Análise de Estudo e Relatório de Impacto de Vizinhança

Processo: 19964.2024 – Condomínio Residencial Vertical Arbore – Estrada Santa Mônica, Parque Santa Rosa

**COMUNIQUE-SE**

Imagem 1 – Mancha de inundação com TR de 100 anos e os corpos hídricos próximo à área do empreendimento.

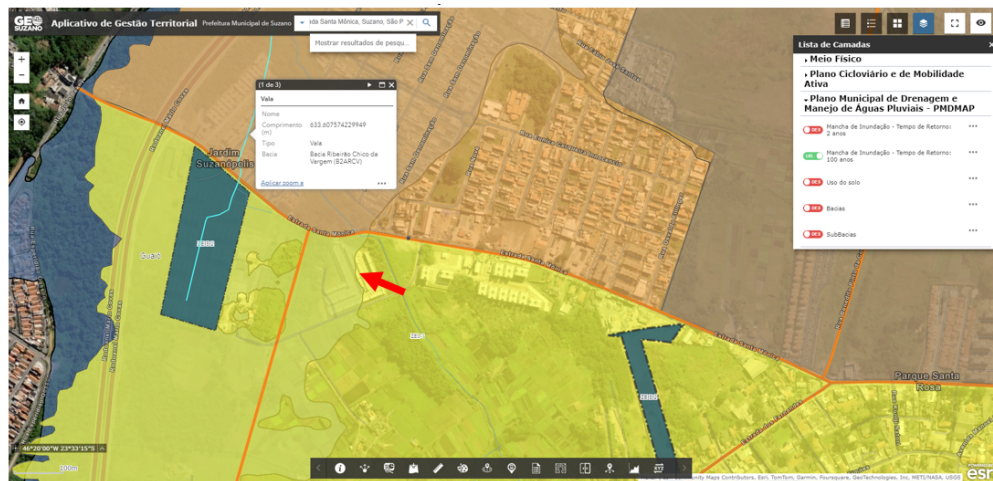
a) No item 5.12. Capacidade de suporte da infraestrutura urbana instalada – Consta a informação referente à Bacia Hidrográfica do Rio Tietê, todavia não consta a informação referente à mancha de inundação (Tempo de Retorno de 100 anos), a Bacia Ribeirão Chico da Vargem com suas Valas e Córrego localizados próximo ao empreendimento a ser erguido, bem como a suscetibilidade a inundação na região. Essas informações devem ser consideradas para avaliar os impactos no sistema de drenagem;

Assim, diante dos apontamentos acima feitos sobre o RIV do empreendimento, resalto que deverão ser adotadas medidas para compensar a impermeabilização do solo da área em que será erguida a nova construção e o aumento do volume d'água na rede de drenagem do corpo hídrico da região. Tais medidas deverão conter, no mínimo, caixa de retardo com volume suficiente para não sobrecarregar o sistema de drenagem já existente na região, haja vista que os impactos a serem gerados serão negativos na região.

Imagem 1 – Mancha de inundação com TR de 100 anos e os corpos hídricos próximo à área do empreendimento.

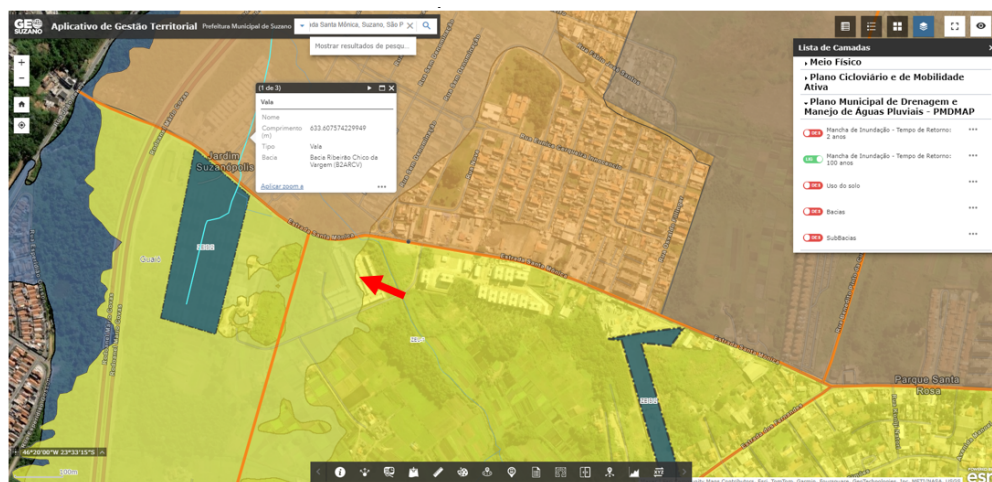
a) No item 5.12. Capacidade de suporte da infraestrutura urbana instalada – Consta a informação referente à Bacia Hidrográfica do Rio Tietê, todavia não consta a informação referente à mancha de inundação (Tempo de Retorno de 100 anos), a Bacia Ribeirão Chico da Vargem com suas Valas e Córrego localizados próximo ao empreendimento a ser erguido, bem como a suscetibilidade a inundação na região. Essas informações devem ser consideradas para avaliar os impactos no sistema de drenagem;

Assim, diante dos apontamentos acima feitos sobre o RIV do empreendimento, ressalto que deverão ser adotadas medidas para compensar a impermeabilização do solo da área em que será erguida a nova construção e o aumento do volume d'água na rede de drenagem do corpo hídrico da região. Tais medidas deverão conter, no mínimo, caixa de retardo com volume suficiente para não sobrecarregar o sistema de drenagem já existente na região, haja vista que os impactos a serem gerados serão negativos na região.

Imagem 1 – Mancha de inundação com TR de 100 anos e os corpos hídricos próximo à área do empreendimento.

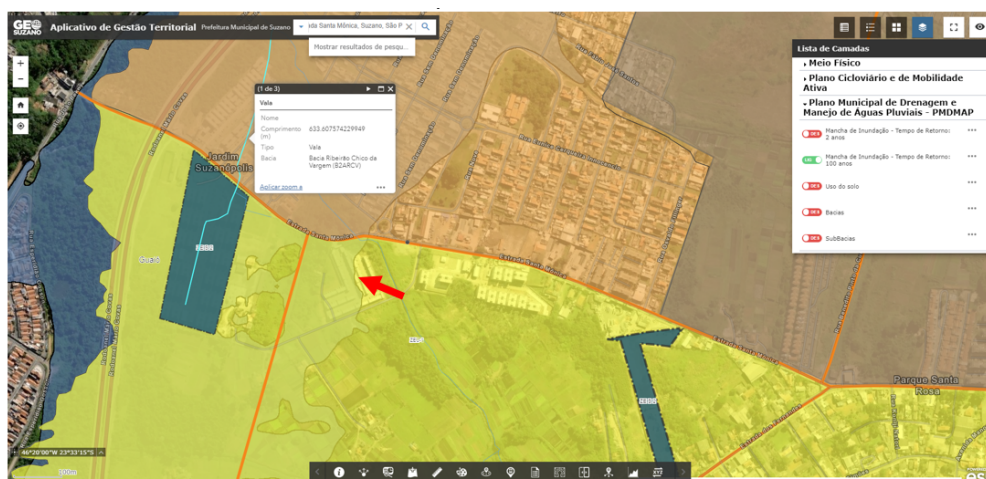
a) No item 5.12. Capacidade de suporte da infraestrutura urbana instalada – Consta a informação referente à Bacia Hidrográfica do Rio Tietê, todavia não consta a informação referente à mancha de inundação (Tempo de Retorno de 100 anos), a Bacia Ribeirão Chico da Vargem com suas Valas e Córrego localizados próximo ao empreendimento a ser erguido, bem como a suscetibilidade a inundação na região. Essas informações devem ser consideradas para avaliar os impactos no sistema de drenagem;

Assim, diante dos apontamentos acima feitos sobre o RIV do empreendimento, ressalto que deverão ser adotadas medidas para compensar a impermeabilização do solo da área em que será erguida a nova construção e o aumento do volume d'água na rede de drenagem do corpo hídrico da região. Tais medidas deverão conter, no mínimo, caixa de retardo com volume suficiente para não sobrecarregar o sistema de drenagem já existente na região, haja vista que os impactos a serem gerados serão negativos na região.

Imagem 1 – Mancha de inundação com TR de 100 anos e os corpos hídricos próximo à área do empreendimento.

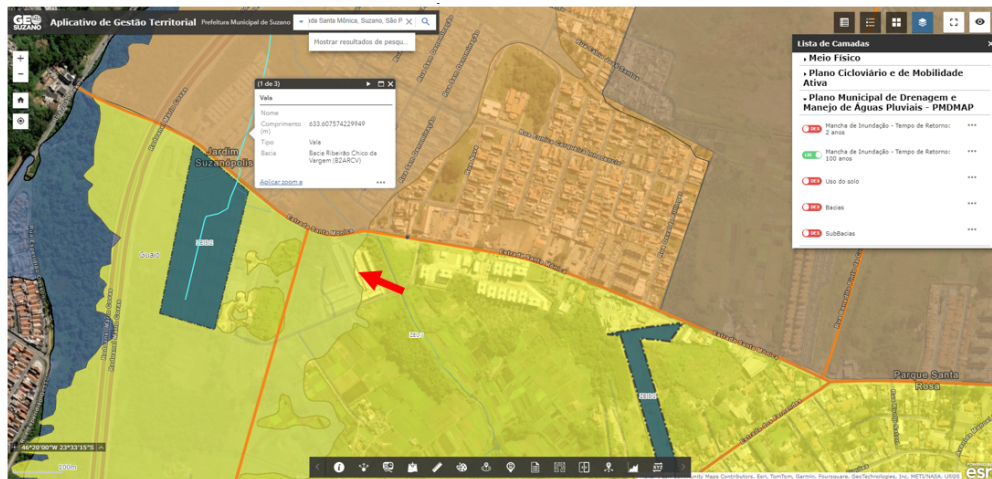
a) No item 5.12. Capacidade de suporte da infraestrutura urbana instalada – Consta a informação referente à Bacia Hidrográfica do Rio Tietê, todavia não consta a informação referente à mancha de inundação (Tempo de Retorno de 100 anos), a Bacia Ribeirão Chico da Vargem com suas Valas e Córrego localizados próximo ao empreendimento a ser erguido, bem como a suscetibilidade a inundação na região. Essas informações devem ser consideradas para avaliar os impactos no sistema de drenagem;

Assim, diante dos apontamentos acima feitos sobre o RIV do empreendimento, ressalto que deverão ser adotadas medidas para compensar a impermeabilização do solo da área em que será erguida a nova construção e o aumento do volume d'água na rede de drenagem do corpo hídrico da região. Tais medidas deverão conter, no mínimo, caixa de retardo com volume suficiente para não sobrecarregar o sistema de drenagem já existente na região, haja vista que os impactos a serem gerados serão negativos na região.
